INFO TECHNIQUE #024

TECHNICAL INFO #024

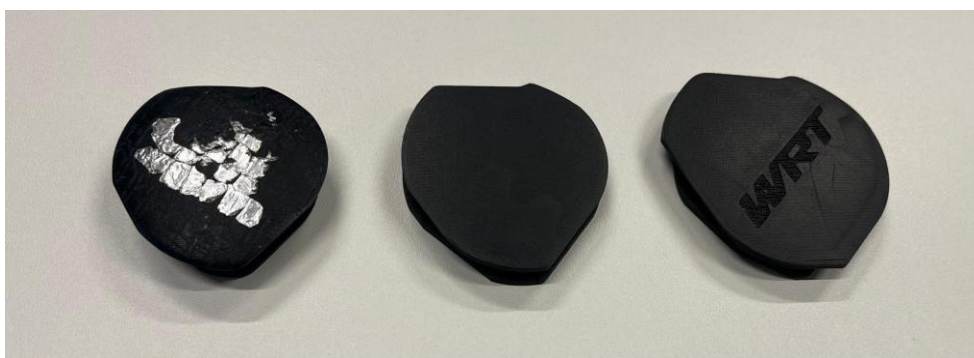
À la suite de contrôles effectués lors des révisions ainsi que de retours d'informations clients, il a été constaté qu'un cache situé au niveau de la distribution pouvait, avec le temps, se détériorer ou se désolidariser.

Ce phénomène dépend du modèle de cache installé, du type de nettoyage moteur utilisé (haute pression, produits agressifs, etc.), ainsi que de l'état ou du retrait du tape aluminium renforcé assurant son maintien.

Dans certains cas, la chute du cache peut se produire, tombant dans le fond plat, voire du côté de la distribution, avec les dégâts mécaniques potentiels que cela peut engendrer.

Il existe trois générations de caches (voir illustration ci-dessous).

La version située à droite correspond à la dernière évolution, offrant une meilleure résistance aux températures ainsi qu'un ajustement plus précis.

Nous vous demandons donc de contrôler l'état et la position du cache de distribution, vérifier la qualité et l'adhérence du tape aluminium, et le cas échéant, remplacer celui-ci par du tape aluminium de qualité adaptée.

La méthode la plus simple pour remplacer le cache consiste à :

1. Retirer la partie supérieure de la coiffe de protection,
2. Installer le cache,
3. Reposer la coiffe supérieure,
4. Mettre en place le tape aluminium afin de garantir le maintien et la bonne position du cache.

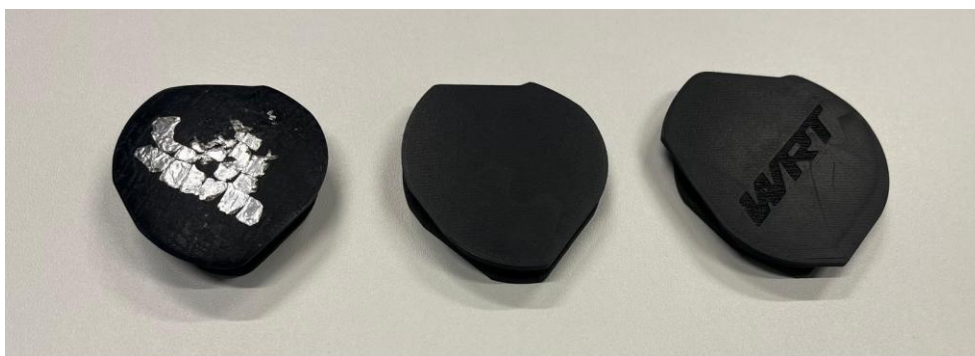
Following inspections conducted during revisions and feedback from customers, it has been observed that a cover located in the timing area can, over time, deteriorate or become detached.

This phenomenon depends on the model of the cover installed, the type of engine cleaning used (high pressure, aggressive products, etc.), as well as the condition or removal of the reinforced aluminum tape securing it.

In some cases, the cover may fall, landing in the flat bottom area or even near the timing mechanism, potentially causing mechanical damage.

There are three generations of covers (see illustration below).

The version shown on the right corresponds to the latest evolution, offering better temperature resistance and a more precise fit.

We therefore ask you to check the condition and position of the timing cover, verify the quality and adhesion of the aluminum tape, and if necessary, replace it with tape of appropriate quality.

The simplest method to replace the cover is as follows:

1. Remove the upper part of the protective cap.
2. Install the cover.
3. Refit the upper cap.
4. Apply aluminum tape to ensure the cover is properly secured and correctly positioned
